INFORME DE AUDITORÍA N° 020-2025-2-0402-AC

AUDITORÍA DE CUMPLIMIENTO
MUNICIPALIDAD DISTRITAL MARIANO DÁMASO
BERAÚN, PROVINCIA DE LEONCIO PRADO,
DEPARTAMENTO DE HUÁNUCO

EJECUCIÓN CONTRACTUAL, SUPERVISIÓN,
RECEPCIÓN Y LIQUIDACIÓN DE LA OBRA
“MEJORAMIENTO, INSTALACIÓN DEL SISTEMA DE
AGUA POTABLE, ALCANTARILLADO Y LETRINAS DE
LAS LOCALIDADES DE CHUNATAHUA, CAYUMBA, INTI
Y LOTA (VALLE DEL MONZÓN) DISTRITO DE MARIANO
DÁMASO BERAÚN – LEONCIO PRADO – HUÁNUCO”

PERÍODO: 13 DE OCTUBRE DE 2020 AL 30 DE DICIEMBRE DE 2023

<p>Imagen n.º 10: Aniego y saturación de la cámara de bombeo, no se cuenta con llaves para la apertura de la caseta de bombeo.</p>	<p>Imagen n.º 11: La cámara de rejas y desarenador se encuentran colmatados y embebidos por el material orgánico y aguas residuales.</p>

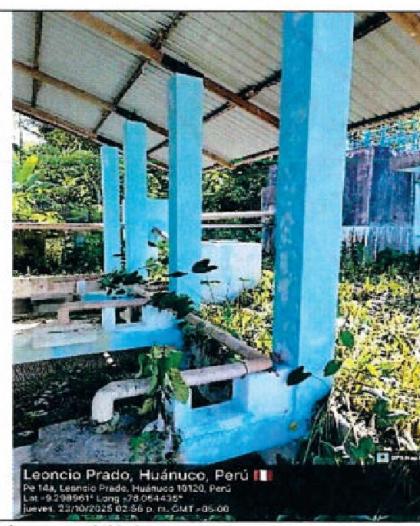
<p>Imagen n.º 12: Las aguas residuales han provocado aniego de toda la zona transitable de la PTAR Inti, que viene afectando las componentes como Lecho de secado.</p>	<p>Imagen n.º 13: Se observa el filtro biológico con vegetación en su superficie, debido a que la PTAR no se encuentra en operación y la falta de mantenimiento.</p>

Imágenes n.º 14 al 17
 Captación tipo manantial de ladera "Tablilla"

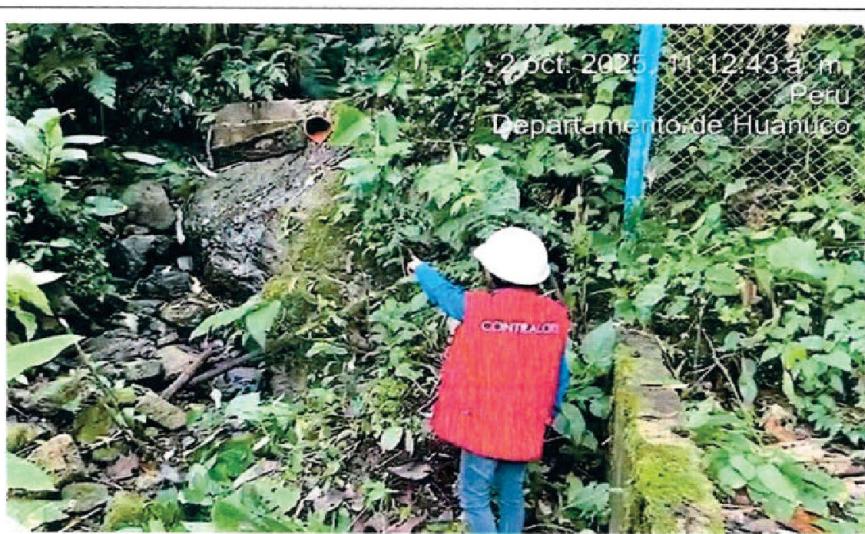
Imagen n.º 14: Tubo de PVC de desagüe conectado a la salida de un afloramiento de agua en contra pendiente. Los muros de la captación tienen presencia de moho y humedad; no se aprecia pintura en la estructura.

Imagen n.º 15: La estructura de la captación fue realizada en parte de una quebrada, donde se puede apreciar aguas superficiales en la zona superior y lateral de la estructura que vienen causando socavación en la parte baja, las mismas que se pueden ver afectadas en mayor magnitud en épocas de lluvias.

Imagen n.º 28
Diseño de la captación tipo manantial de ladera “Pitucal”

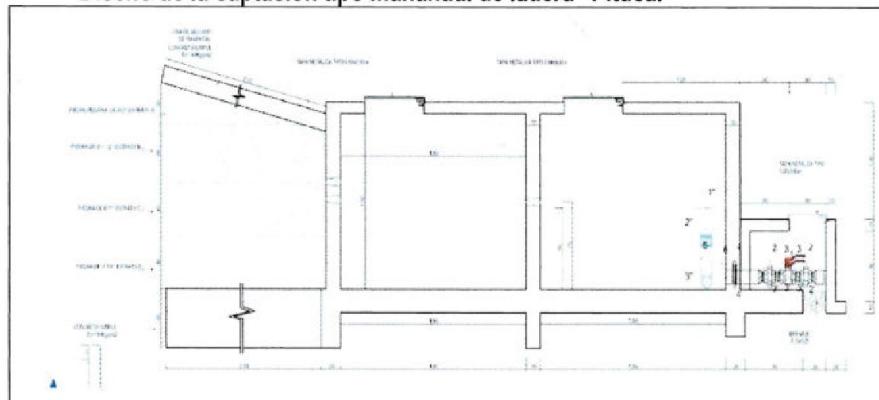
Lo evidenciado denota que la captación “Pitucal” fue construida en un terreno pantanoso y arcilloso con riesgo de su estabilidad, que fue advertido por la supervisión en el informe de compatibilidad del expediente técnico **Apéndice n.º 4, anexo 25**, pero a pesar de ello esta fue construida en dicho lugar, mostrando durante la ejecución problemas de asentamiento y colapso de algunas estructuras (canal de derivación de rebose), así como filtraciones en diferentes puntos fuera de la estructura tal como señala las actas de monitoreo realizado por representante del Programa Nacional de Saneamiento Rural del Ministerio de Vivienda Construcción y Saneamiento.

Cabe indicar, además que la captación de agua no se encuentra sellada de acuerdo con lo establecido en los planos del expediente técnico y liquidación de obra con una losa de concreto simple, estando este cubierto solo por planchas de Aluzinc; no apreciándose material de filtro, con presencia de raíces de vegetación y material orgánico. Adicionalmente, existe sólo un afloramiento cuyo caudal es ínfimo, el nivel de agua no llega a los drenes de ingreso a la cámara húmeda, sino por unos drenes instalados en el fondo de la losa.

Imagen n.º 29

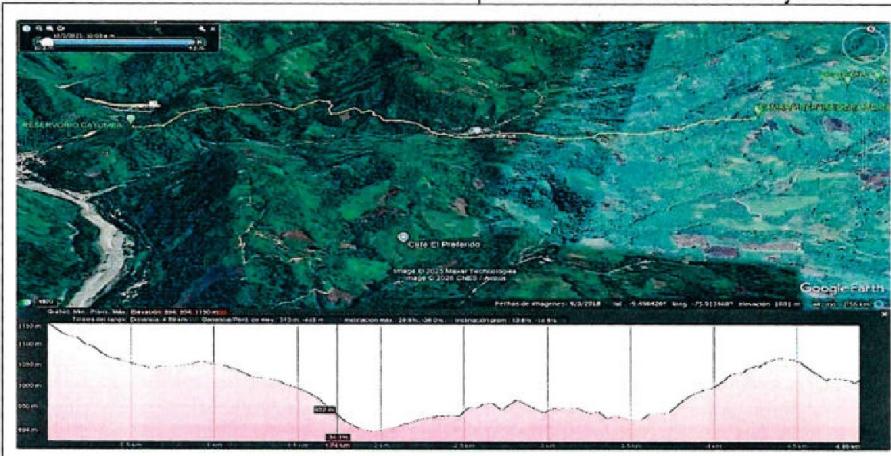
La línea de conducción acorde al expediente técnico¹⁴ desde la captación “Tablilla” hasta el reservorio de Cayumba es de 7584.33 metros, con una topografía accidentada¹⁵ con quebradas profundas y fuertes desniveles, ubicándose en el recorrido la cámara distribuidora de caudales en una altitud de 1191.90 m.s.n.m. hasta el reservorio Cayumba a una altitud de 1043.09 m.s.n.m., cuyo perfil longitudinal se muestra:

La línea de conducción recorrida desde la captación Tablilla al reservorio Cayumba

Imagen n.º 33
Línea de Conducción

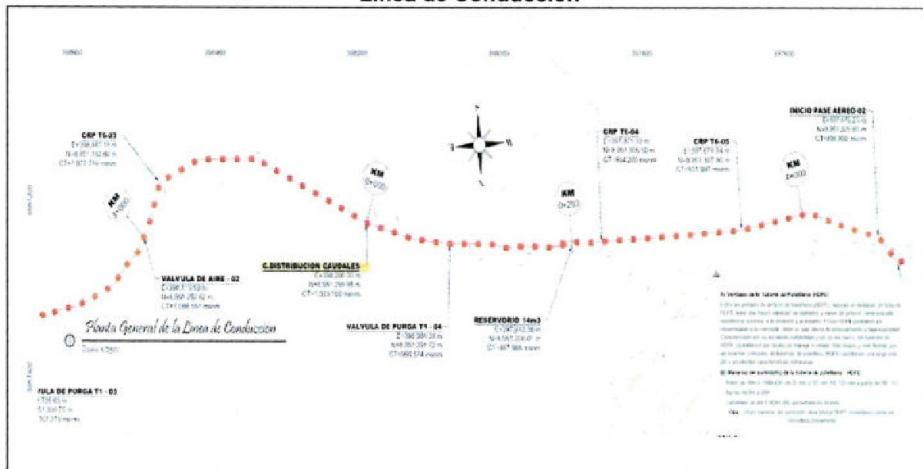
Imagen n.º 32: Se aprecia en la imagen la conexión o empalme de tuberías HDPE del tipo unión por electrofusión, así como la colocación de alambres para asegurar la unión respectiva, sector: Chunatahua – Reservorio Cayumba

Así también instalaron una cámara distribuidora de caudales¹⁶ acorde al adicional de obra n.º 02 **Apéndice n.º 10**, cuyas coordenadas físicamente están ubicadas 399315.04 este, 8951571.84 norte para el abastecimiento de agua a la localidad de Chunatahua y para la localidad de Cayumba que se encuentra kilómetros más abajo.

Imágenes n.º 37 al 40
Reservorio Chunatahua

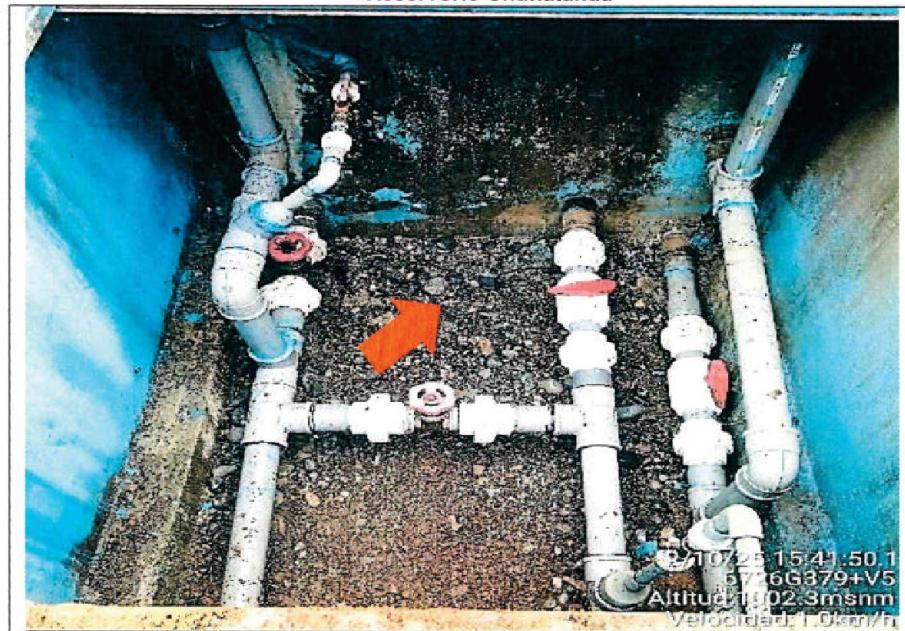
Imagen n.º 39: Se aprecia el ingreso de agua por el cono de rebose, esto debido a la alta presión de llegada al reservorio. Se aprecia acabado de tarrajeo deficiente.

Imagen n.º 40: Se aprecia tuberías rompe presión de fierro galvanizado instalado sobre la caja de válvulas.

Imagen n.º 42
Ubicación de reservorio ejecutado versus reservorio del expediente técnico

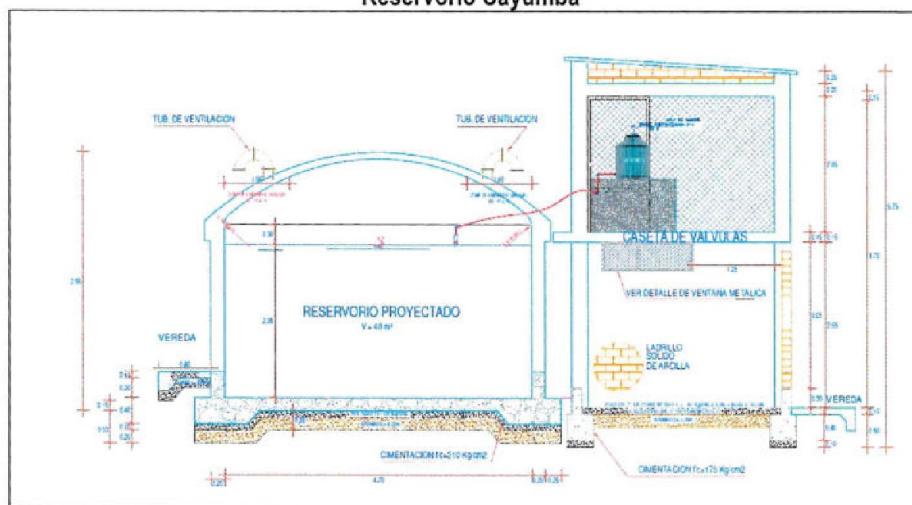
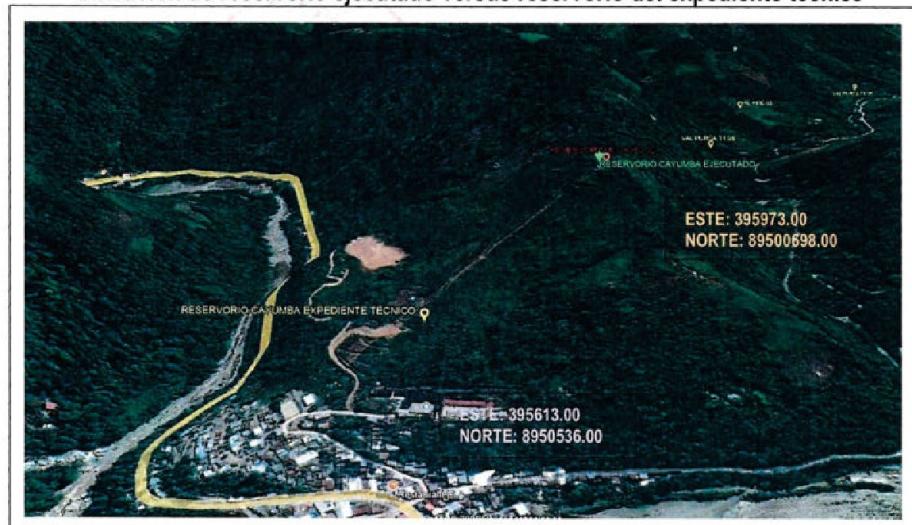
Continuando el recorrido hacia abajo de la línea de conducción, como indicamos en párrafos anteriores ya inutilizables, se encuentra ubicado el reservorio de agua de Cayumba de 40 m³, advirtiéndose en campo, que esta fue reubicada a la coordenada 395965.02 Este, 8950687.88 Norte¹⁷, es decir, fue trasladada a 176 metros a la parte superior de lo inicialmente proyectado, a través del adicional de obra n.º 03 **Apéndice n.º 11**; sin embargo, de la revisión efectuada no se advierte justificación técnica para la reubicación, que sumado a la topografía accidentada del terreno hicieron que la línea de conducción incremente en longitud, requiriendo de mayor cantidad de válvulas en el trayecto, así como el uso de tuberías de mayor capacidad y resistencia a la presión, que no fueron instalados, consecuentemente detonados por la presión de agua, conllevando a la inutilidad del sistema.

¹⁷ Las coordenadas establecidas en el expediente técnico para la ubicación del reservorio de 40 m³ y para el caso de las coordenadas de ubicación según la liquidación de obra (395973.08 Este, 8950698.22 Norte), adicional de obra n.º 03 (395983.25 Este, 8950693.5 Norte, 1027.78m)

Imágenes n.º 43 al 46
Deficiencias constructivas en el reservorio de Cayumba

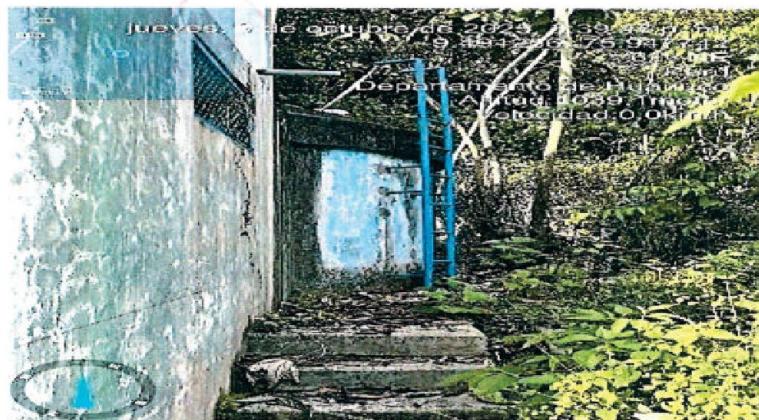
Imagen n.º 43: Cuarto de válvulas con presencia de humedad por filtraciones en la salida de tubería del reservorio.

Imagen n.º 44: Pintura de paredes de caseta de válvula y reservorio desgastados.

Imagen N° 45: Tubería de ventilación, mal ubicado, no cuenta con espacio suficiente para la ventilación. No está de acuerdo a los planos.

**Imágenes n.º 50 al 55
Conexiones Domiciliarias de Desagüe de Cayumba**

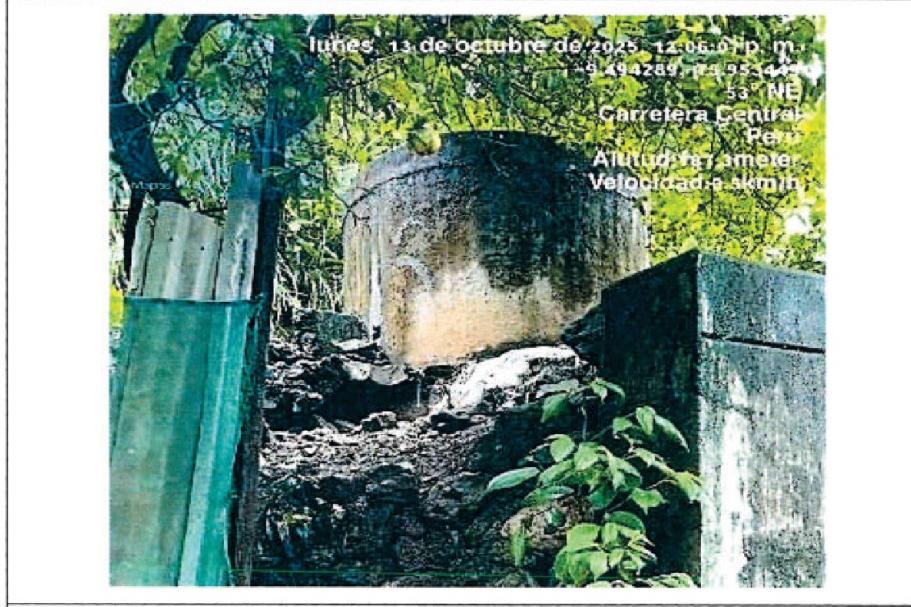
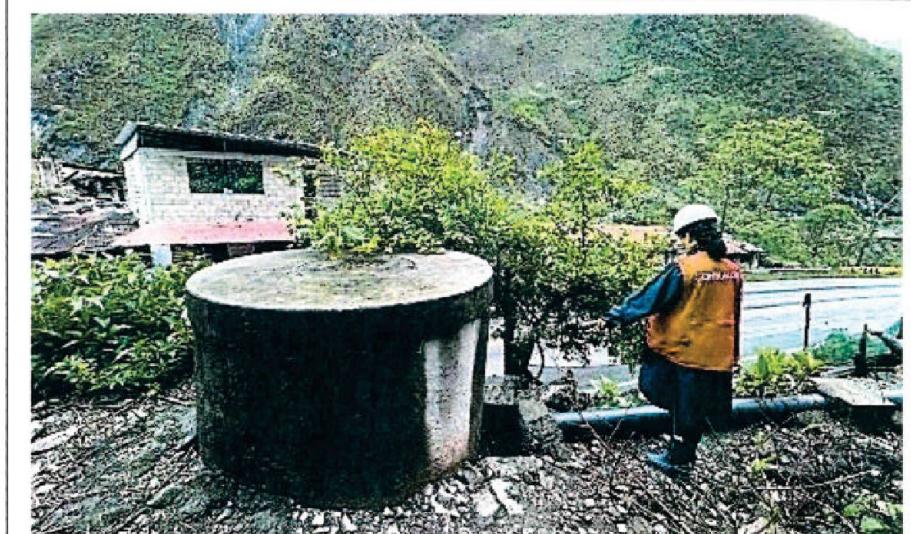
Imagen n.º 50: Caja de agua y caja de registro instalados de manera superficial, se verificó que las cajas fueron prefabricadas y colocadas de manera incorrecta.

Imagen n.º 51: Las cajas de las conexiones domiciliarias se encuentran por encima del nivel de las viviendas y en una zona propensa a erosionarse por el pronunciamiento del talud.

Imagen n.º 52: Se observa el colapso de las cajas de agua y registro de desagüe pre fabricadas, esto debido a que no fueron instaladas de acuerdo a lo señalado en las especificaciones en un terreno estable y/o relleno, apisonado adecuado, asimismo se evidencia que no existe una conexión con la red principal.

Imagen n.º 56
Cámara de bombeo según expediente técnico

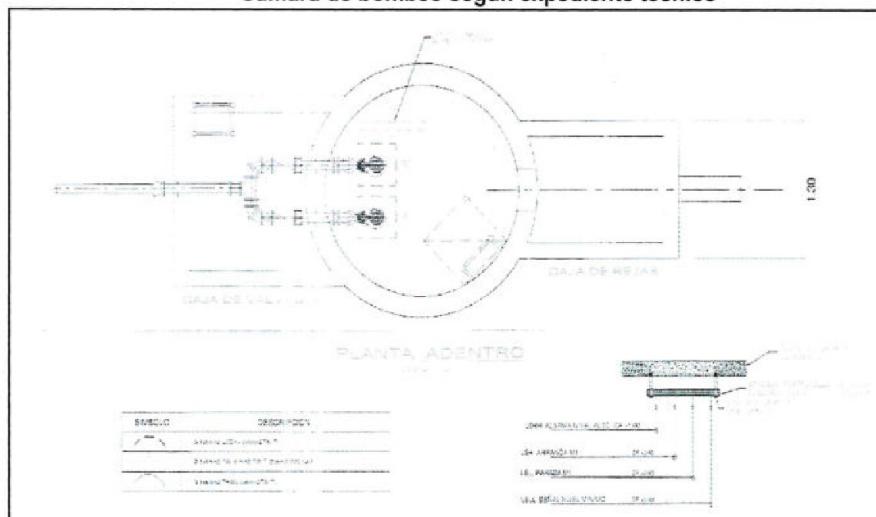
Sobre lo indicado se realizó la verificación de cálculo de bajada de media tensión y potencia de bomba para la PTAR del expediente técnico, donde se indicaba un cálculo de potencia de bomba de 5.00 HP; por lo que, se considera necesario la instalación de un sistema de media tensión tipo trifásica considerando las horas de funcionamiento de las electrobombas sumergibles y asegurar la continuidad y operación del sistema.

A la fecha, el sistema de bombeo se encuentra inoperativa en ambas plantas de tratamiento de aguas servidas debido a la falla de las electrobombas instaladas.

LA POTENCIA DE LA BOMBA ES

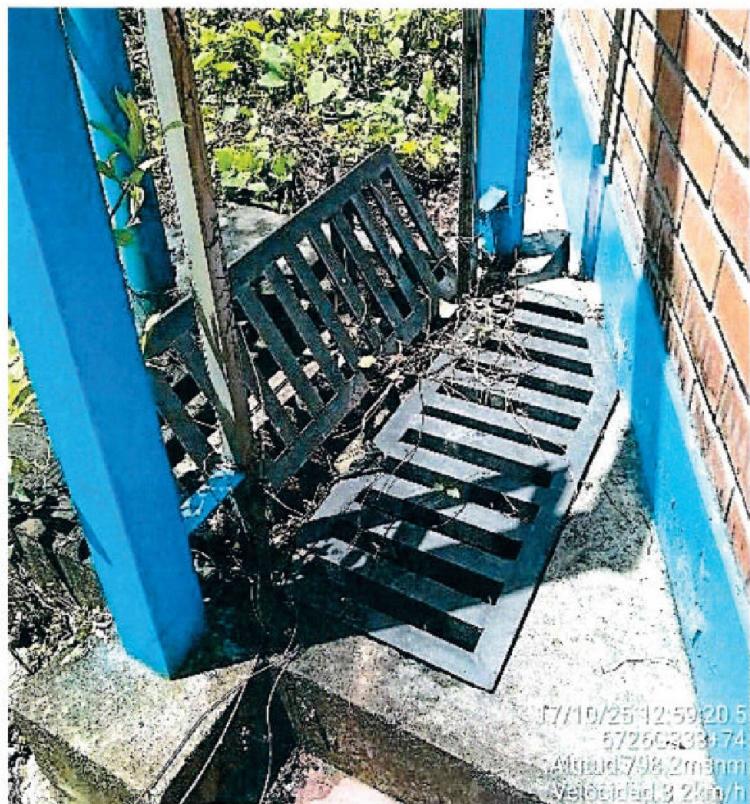
$$POT. BOMBA = \boxed{4.31} \text{ HP}$$

$$\text{POTENCIA DE LA BOMBA A UTILIZAR} = \boxed{3.00} \text{ HP}$$

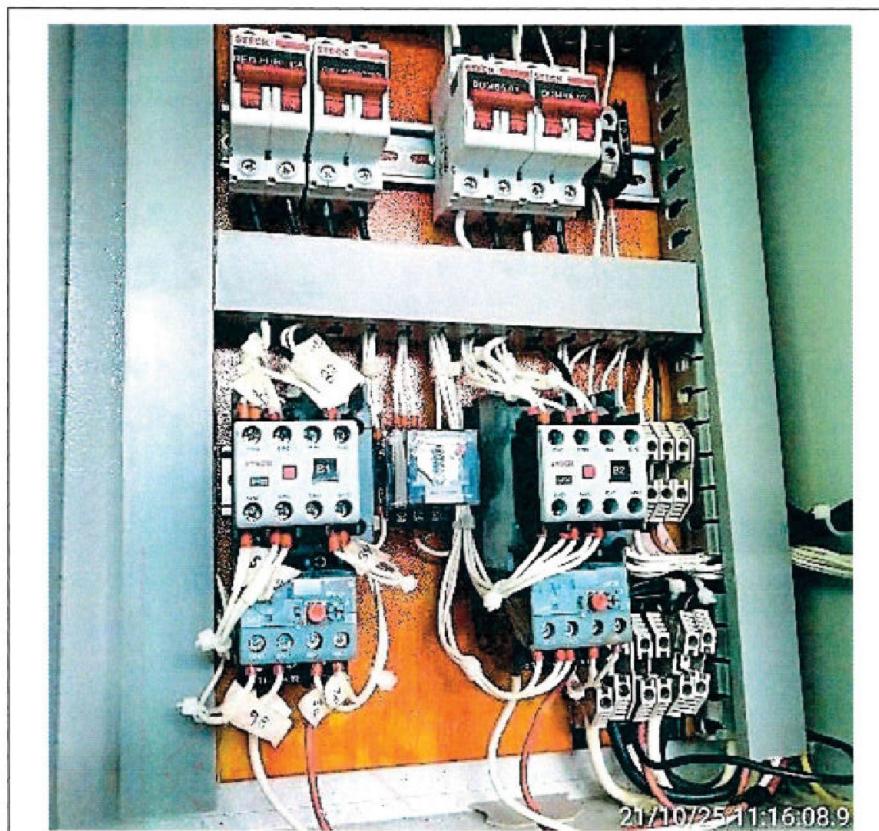
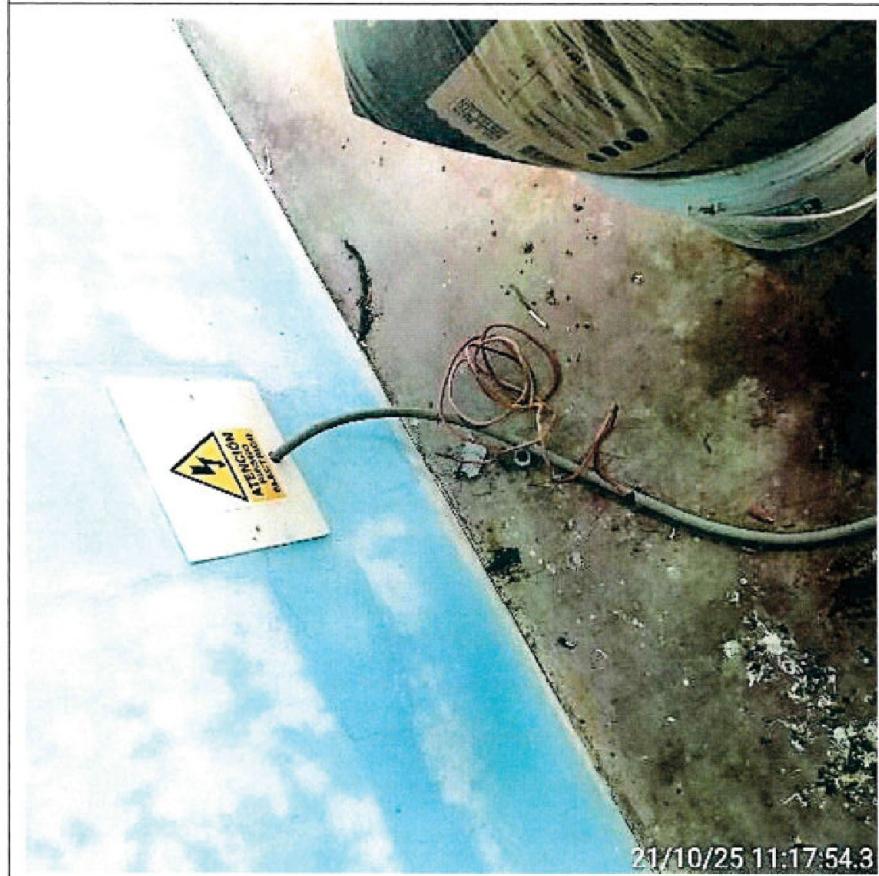
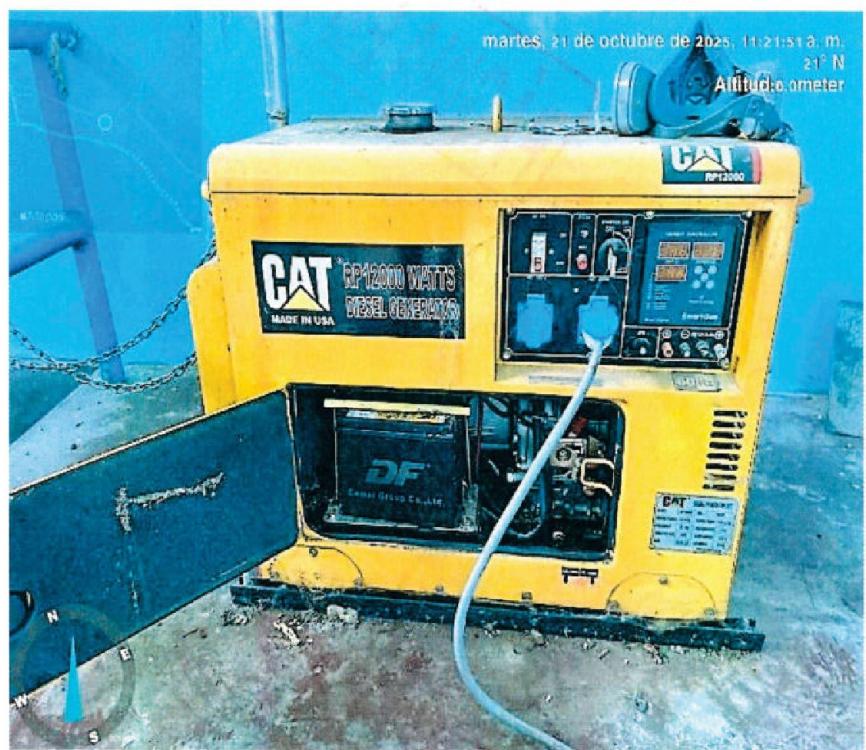
Imagen n.º 68: Tablero de control.

Imagen n.º 69: Tablero general de tomacorrientes y alumbrado.

Imagen n.º 70: Instalación de conexión a generador.

Imagen n.º 71: Grupo electrógeno encontrado.

Imagen n.º 72: Grupo electrógeno encontrado.
